No.	高浜 1 - 中性子照射脆化 - 6 rev1	事象：中性子照射脆化
質 問	<p>(別冊-4容器-1原子炉容器-33頁) 上部棚吸収エネルギー低下について、運転開始後60年時点のJEAC4206に基づく弾塑性破壊力学評価の計算過程及び計算に用いた数値を提示すること。</p>	
回 答	<p>60年時点の上部棚吸収エネルギーの予測が68J未満となる母材について、JEAC4206-2007の附属書G「上部棚吸収エネルギーが68Jを下回る原子炉圧力容器の健全性評価方法」に従った健全性評価の計算過程及び計算に用いた数値を以下に示します。なお、評価は弾塑性破壊力学評価上厳しくなる周方向欠陥を想定して実施しています。</p> <p>【弾塑性破壊力学評価の計算過程】</p> <p>(1) J_{mat} の算出 欠陥深さ a に対する上部棚破壊靱性 J_{mat} は次式で評価しています。 $J_{mat} = M_j \cdot C_1 \cdot \Delta a^{C_2}$ $M_j = 0.863[\text{供用状態 A,B,C}], 1.05[\text{供用状態 D}]$ $C_1 = \exp\{0.147 + 2.64 \cdot \log(\text{USE 調整値}) - 0.00087 \cdot T\}$ $C_2 = -0.549 + 0.383 \cdot \log(C_1)$ USE 調整値：60年運転時点における仮想欠陥深さでの値 (= 1/4t 深さ： <input type="text"/> J、10mm 深さ： <input type="text"/> J) T：評価位置での温度* (= <input type="text"/> °C) * 低温側配管の一次冷却材の温度 (出典：JEAC4206-2007 附属書 G G-3200)</p> <p>(2) J_{app} の算出 欠陥深さ a に対するき裂進展力 J_{app} は次式、及び表 1 の評価条件を基に評価しています。 $J_{app} = 1000 \cdot (K_I')^2 / E'$ $K_I' = \sqrt{\frac{a_e}{a}} \cdot K_I$ $a_e = a + \left(\frac{1000}{6\pi} \right) \cdot \left[\frac{K_I}{\sigma_y} \right]^2$ $E : \text{ヤング率 (MPa)}$ $E' : E / (1 - \nu^2) \text{ (MPa)}$ $\nu : \text{ポアソン比}$ $\sigma_y : \text{降伏応力 (MPa)}$ $K_I = 0.961 K_{IP}^e + 0.961 C \cdot K_{IT}^e$ $

No.	部 位
①	外部リード (三重同軸ケーブル)
②	ポッティング材
③	アルミナ磁器
④	本体
⑤	端板
⑥	シユラウド(保護管)
⑦	封着金具
⑧	溶接リング

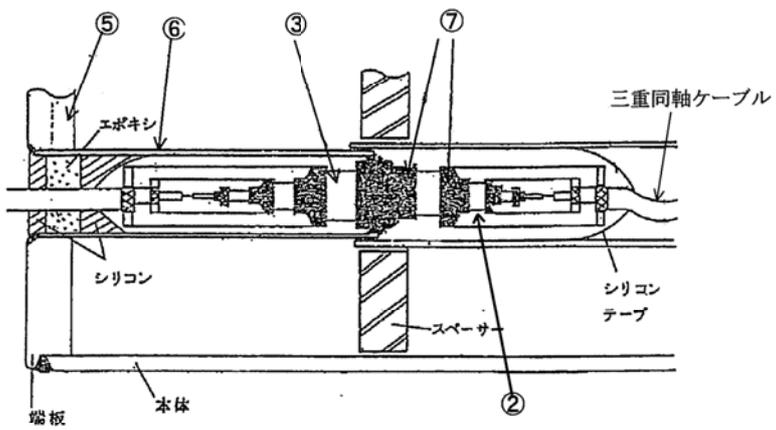
No.	高浜1－絶縁低下－9	事象：絶縁低下
質 問	<p>(別冊-4容器-3.3電気ペネトレーション-16頁) 以下についての説明を提示すること。 ①三重同軸型電気ペネトレーション(高浜1号炉の対象機器及び長期健全性試験に供試された実機相当品)の製造メーカ、構造及び劣化を考慮すべき部位の使用材料 ②三重同軸型電気ペネトレーションについて、高浜1号炉の対象機器と長期健全性試験に供試された実機相当品の同等性 ③三重同軸型電気ペネトレーションの長期健全性試験の内容及びその妥当性</p>	
回 答	<p>①高浜1号炉の三重同軸型電気ペネトレーションの製造メーカは、 [REDACTED] で、長期健全性試験に供試された三重同軸型電気ペネトレーションの製造メーカは、 [REDACTED] です。</p> <p>構造図を添付1に示します。アルミナ磁器、封着金具、シュラウドでバウンダリを形成しています。また、劣化を考慮すべき部位の使用材料は以下の通りです。</p> <p>着目すべき経年劣化事象</p> <ul style="list-style-type: none"> ・ポッティング材：シリコーン樹脂 ・外部リード：架橋ポリエチレン <p>着目すべき経年劣化事象でない事象</p> <ul style="list-style-type: none"> ・溶接リング：炭素鋼 ・アルミナ磁器：アルミナ磁器 ・封着金具：ニッケル合金 ・シュラウド：ステンレス鋼 ・端板：ステンレス鋼 <p>②WH社製三重同軸型電気ペネトレーションは上記実機相当品のオリジナルモデルであるため、構造、材質は基本的に同一であると考えております。</p> <p>③長期健全性試験の内容及びその妥当性を添付2に示します。</p> <p style="text-align: right;">以 上</p>

図1 評価フロー

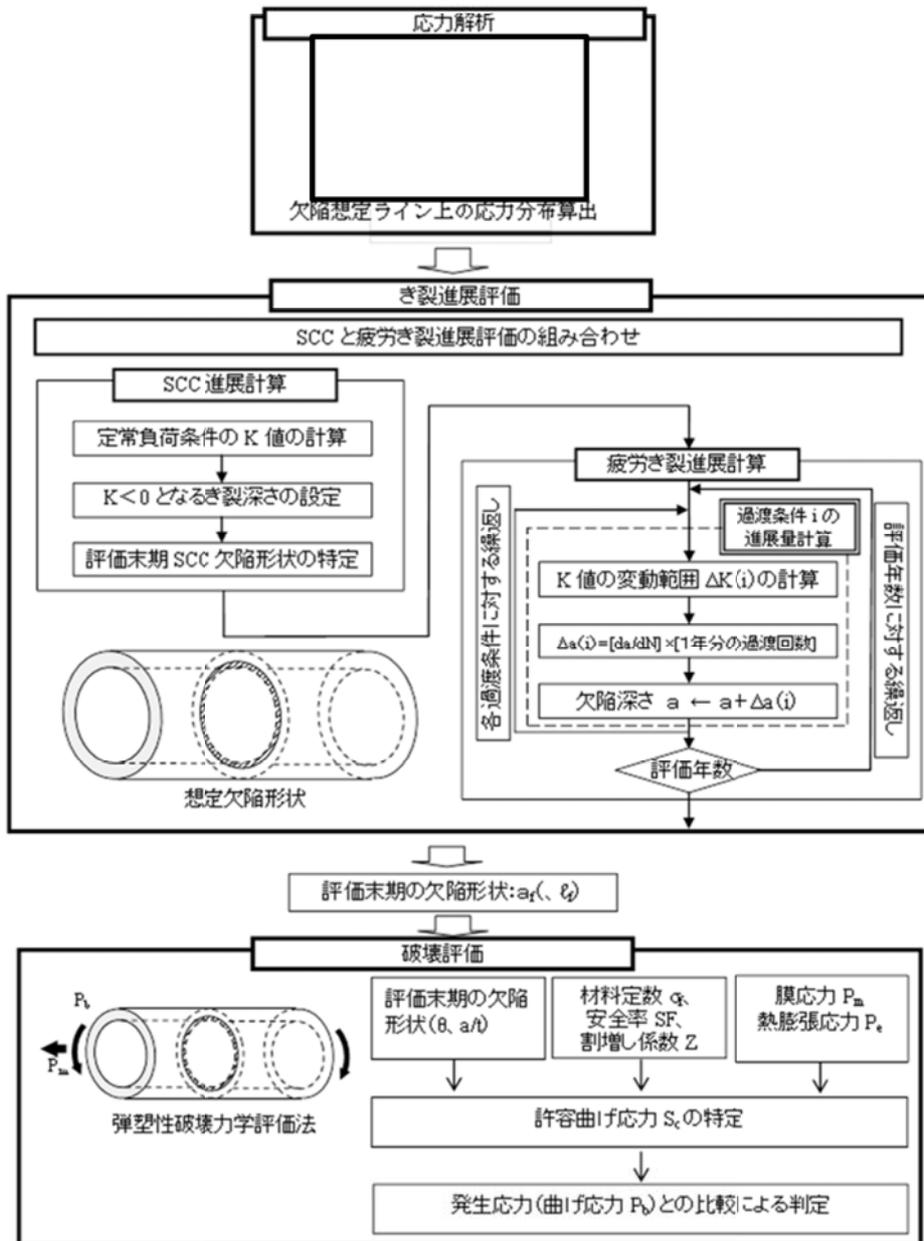
No.	高浜 1－耐震－ 9	分類：熱交換器
質 問	<p>(3.2.20 頁)</p> <p>蒸気発生器の冷却材出入口管台セーフエンドの応力腐食割れに対する評価の具体的内容（評価仕様、解析モデル、入力（荷重）条件、評価結果を含む）を提示すること。</p>	
回 答	<p>蒸気発生器の冷却材出入口管台セーフエンドの応力腐食割れについては、「美浜 2 号における評価」に基づき同様の評価を実施することとします。なお、対象の劣化モードは PWSCC ですが、「美浜 2 号における評価」においては下記に示すとおり（1）「PWSCC」に加え（2）「低サイクル疲労」による進展も考慮しているため、同様に「低サイクル疲労」による進展も加えた評価を行うこととします。</p> <p>（1）PWSCC 進展評価 セーフエンド部の運転中の軸方向応力は表面は引張応力であるが、板厚内で圧縮応力となることから、SCC 進展における応力拡大係数 $K=0$ となる深さの全周内表面欠陥を想定します。</p> <p>（2）低サイクル疲労進展評価 PWSCC によるき裂の進展が停留する応力拡大係数 $K=0$ を初期欠陥深さとして疲労進展評価を行い、得られた進展量を加えた欠陥深さを評価用の欠陥とします。</p> <p>評価内容および結果については添付－ 1 に示します。</p>

想定する欠陥は、周方向欠陥とする。発電用原子力設備規格維持規格（以下、JSME 維持規格）の EB-1320 の第二段階の欠陥評価に基づき、蒸気発生器入口セーフエンド部の周方向欠陥の健全性評価を実施する。当部位の運転中の応力分布は、引張応力から圧縮応力に変化するため、SCCによる進展は停留すると考えられることから、停留した欠陥深さから疲労によるき裂進展評価を実施する。破壊評価は、評価末期の欠陥に対して、極限荷重法を用いて実施する。評価フローを図1に示す。

図2 C－主蒸気配管(改造なし)

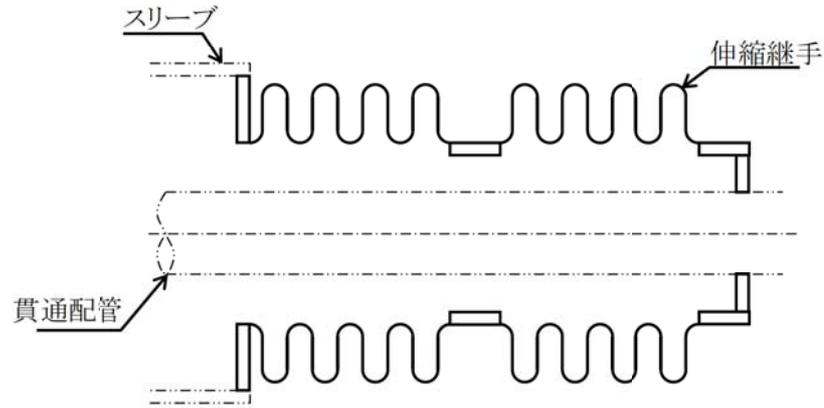
No.	高浜1-耐震-12	分類：容器																																																																								
質問	<p>機械ペネトレーションの主蒸気系統伸縮継手及び主給水系統伸縮継手の疲労割れに対する具体的評価内容（評価仕様、解析モデル、入力（荷重）条件、評価結果を含む）を提示すること。</p>																																																																									
回答	<p>1. 記号の説明 伸縮継手の疲労評価に用いる記号について、表1に示します。</p> <p style="text-align: center;">表1 伸縮継手の疲労評価に用いる記号</p>

評価する伸縮継手は、技術評価で厳しい系統とし、主蒸気配管はCループ（改造なし）、主給水配管はBループ（改造あり）とします。図2にC－主蒸気配管、図3にB－主給水配管の伸縮継手の模式図を示します。
